株式会社七星科学研究所
営業部

NJW、BWC、BLW-32 クランプナット、クランプサドル形状変更のご案内

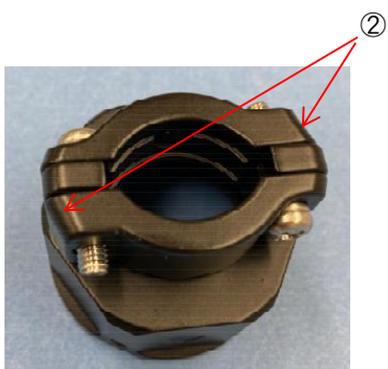
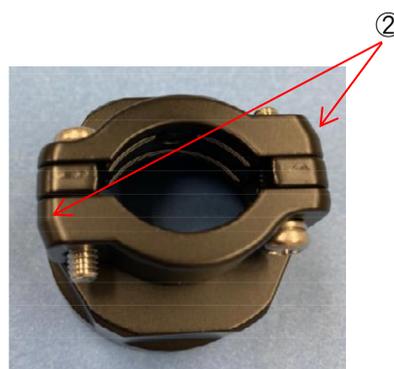
- ① クランプナット止ねじの穴位置の変更。
- ② クランプサドルの形状変更。

※図面に関する変更がございます。
従来品との互換性は有します。

- ① クランプナット
型成形時にタップの下穴を施すことができ加工工程の削減を図る。
- ② クランプサドル
ゲート処理の仕上げ工程の効率化を図る。
